## PORTES EURELIENNES D'ÎLE-DE-FRANCE

### 1<sup>ère</sup> **modification de droit commun** Plan Local d'Urbanisme de

## NOTICE DE PRÉSENTATION

Date : **22 août 2022**  
Phase : **Approbation**

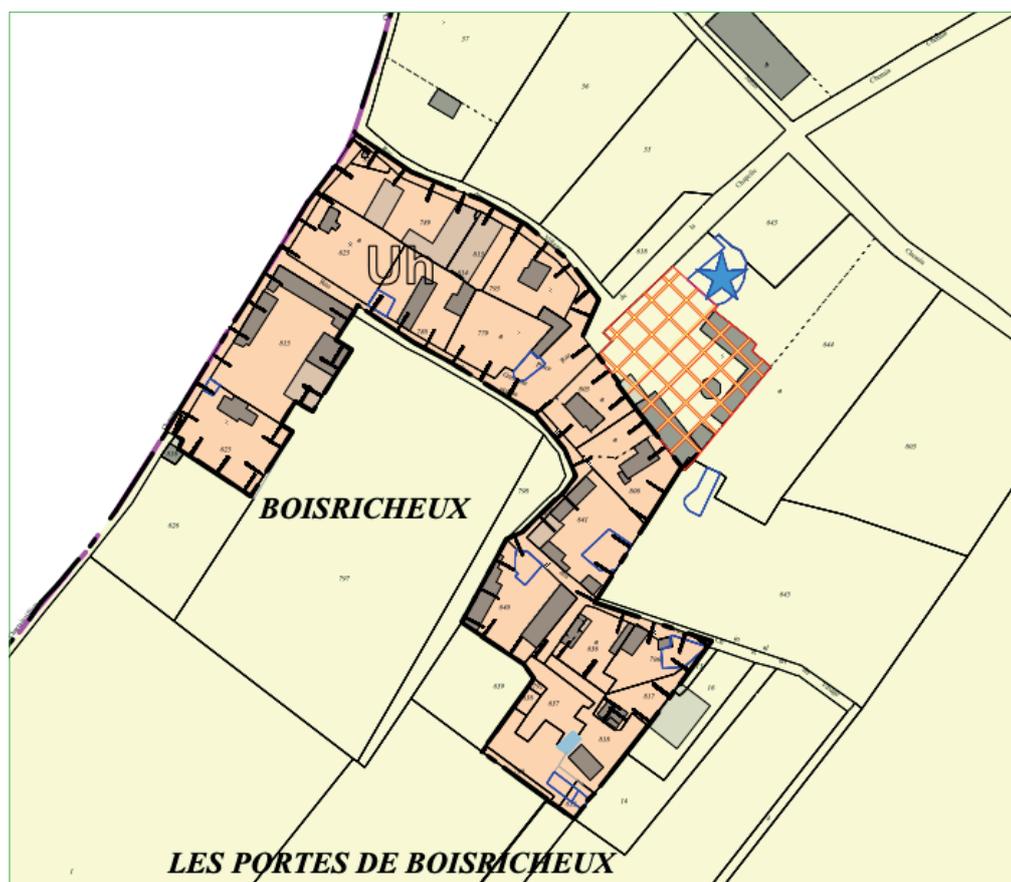
Les parcelles C 818, C 633, C 637, C 638, C 790 et C 792, situées au Sud du hameau de Boiricheux et classées en zone A sont dorénavant en zone Uh comme l'ensemble du hameau.

Dans le PLU approuvé en février 2020, une unité foncière a été classée en zone agricole alors qu'elle n'est pas occupée par une exploitation agricole ou forestière.

En effet la photo aérienne ci-dessous illustre clairement que cette unité foncière est occupée par une maison d'habitation, une piscine et un étang.

Il s'agit bien ici d'une malfaçon cartographique, l'intention première du bureau d'études était alors d'appliquer la zone agricole (A) dédiée à la bonne exploitation des sites agricoles. S'agissant d'une maison d'habitation, il semble évident que les administrés disposent des mêmes possibilités d'évolution que les constructions voisines.

### 3. Évolution des orientations du secteur Chaumine / OAP n°1

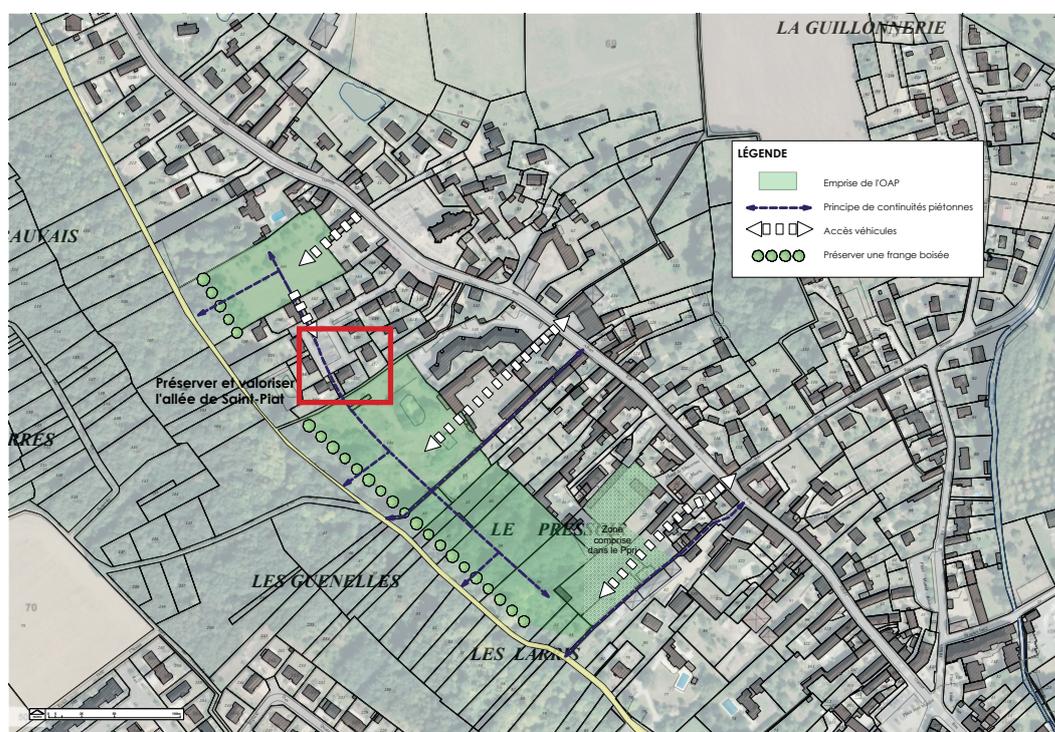
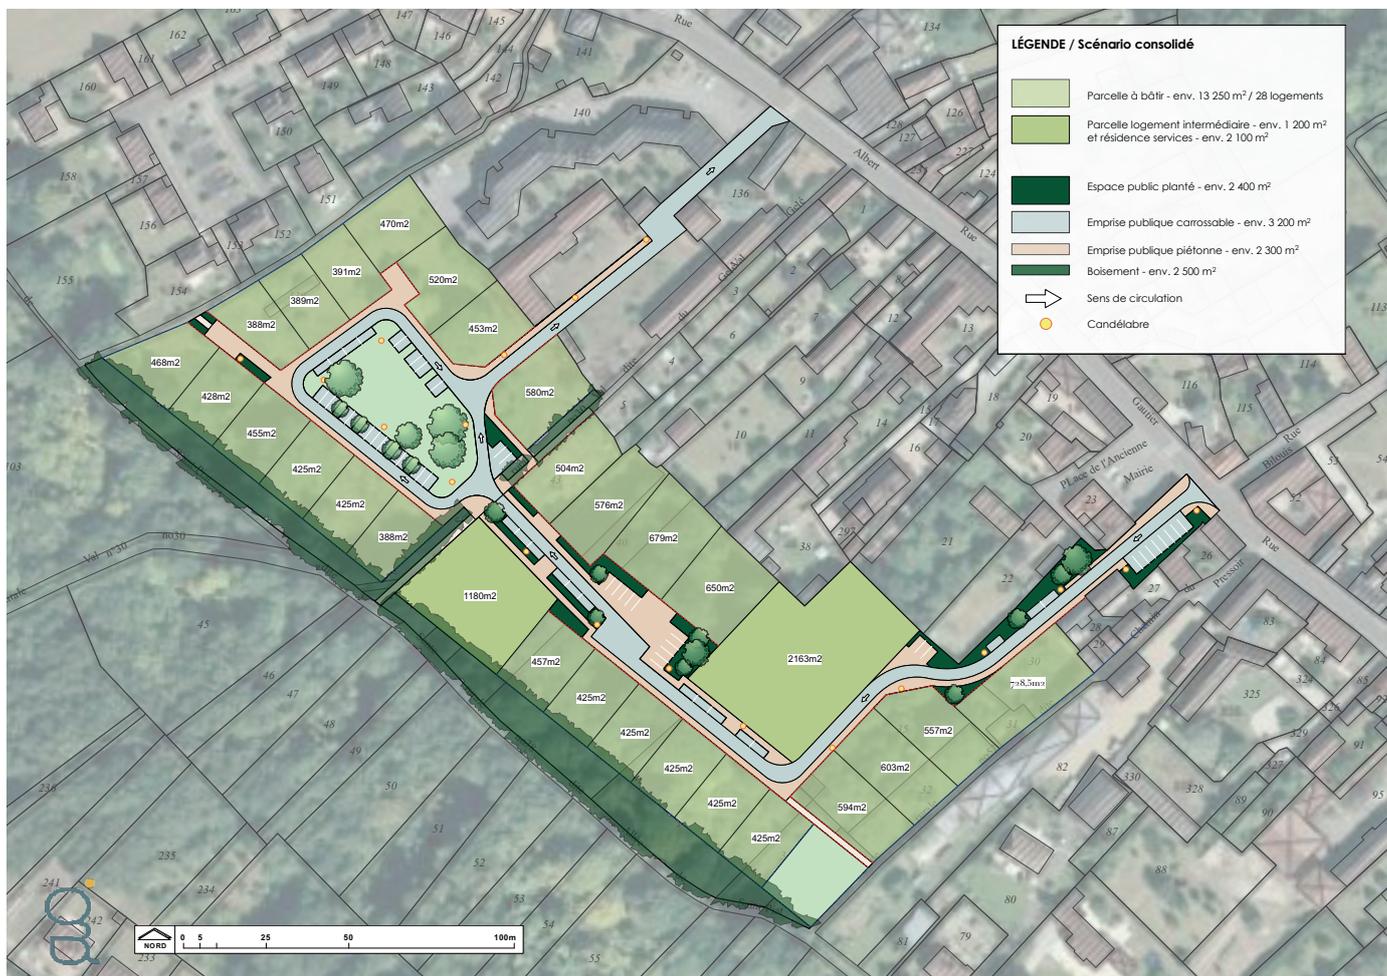
Les évolutions de l'OAP sont identifiées en rouge sur le document dédié. Elles permettent de préciser :

- La programmation souhaitée de logements ;
- Le principe de circulation ;
- Les règles de création de stationnement ;
- Une volonté de créer un espace public central ;
- La hauteur, la forme et l'implantation des bâtiments ;
- Le raccordement au réseau d'assainissement.

La bande paysagère à préserver initialement sur une distance de 10 mètres est réduite à une distance comprise entre 5 et 10 mètres afin de tenir compte de la réalité de terrain.

De plus, sur le document graphique est supprimé le principe d'accès véhicule vers/depuis le Clos de L'église.

Entre la proposition de ce scénario et l'intervention potentiel de l'EPLI, seule l'OAP dispose de moyens juridiques solides pour encadrer l'évolution de ce secteur. L'OAP avant modification manquait volontairement de précisions. En effet, l'objectif initial était de cadrer l'évolution du site sans le contraindre et compromettre son aménagement. Aujourd'hui, les axes d'évolution étant clairement définis, l'OAP peut également évoluer en ce sens.

Une précision a été apportée suite à l'enquête publique concernant l'assainissement. En effet le projet sera bien raccordé à l'assainissement collectif selon les normes en vigueur. Il est important de préciser ici que les données disponibles sur le portail de l'assainissement par exemple, ne sont plus à jour (2020). Des travaux ont récemment été réalisés sur la station afin d'accroître sa capacité. L'assainissement collectif sera suffisamment dimensionné pour accueillir le projet objet de l'OAP.
